Bulletin de garantie

95-35

Sujet: Remplacement des ventilateurs de condenseur - AURORA

FIGURE 1: PORTE DU CONDENSEUR - FAÇADE INTÉRIEURE

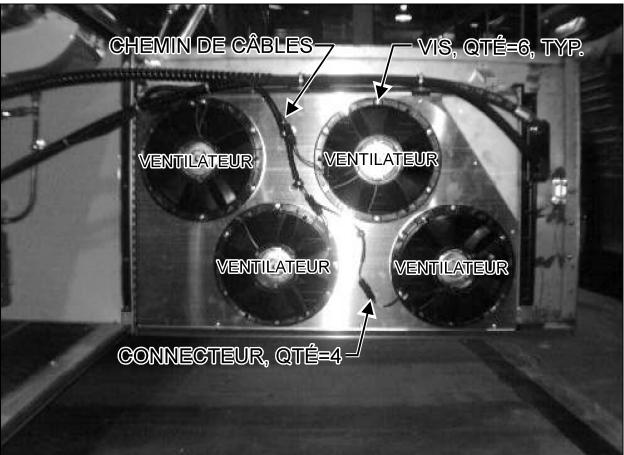
Suite à des essais effectués par le manufacturier de ventilateurs AURORA, une surchauffe au niveau des ventilateurs de condenseur a été décelée. Par conséquent, il est nécessaire de remplacer les ventilateurs actuels par des ventilateurs de haute température. Procéder comme suit, pour effectuer le remplacement des ventilateurs.

- 1. Ouvrir la porte du compartiment du condenseur.
- 2. Débrancher un des quatre (4) connecteurs de ventilateurs (voir figure 1), puis couper les serres câbles retenant ce dernier.
- 3. Dévisser les six (6) vis retenant le ventilateur, et enlever les vis et le ventilateur, puis les mettre de côté.

4. Installer un nouvel ensemble de ventilateur #373381P à l'emplacement du ventilateur enlevé à l'étape 3 et le fixer avec les six (6) vis de ce dernier.

- 5. Brancher le connecteur du nouveau ventilateur et l'attacher de façon à ce qu'il soit sécuritaire. Utiliser des serres câbles, du ruban gommé pour électricien ou autres.
- 6. Refaire les étapes 2 à 5 pour les trois (3) autres ventilateurs, puis refermer la porte du compartiment.
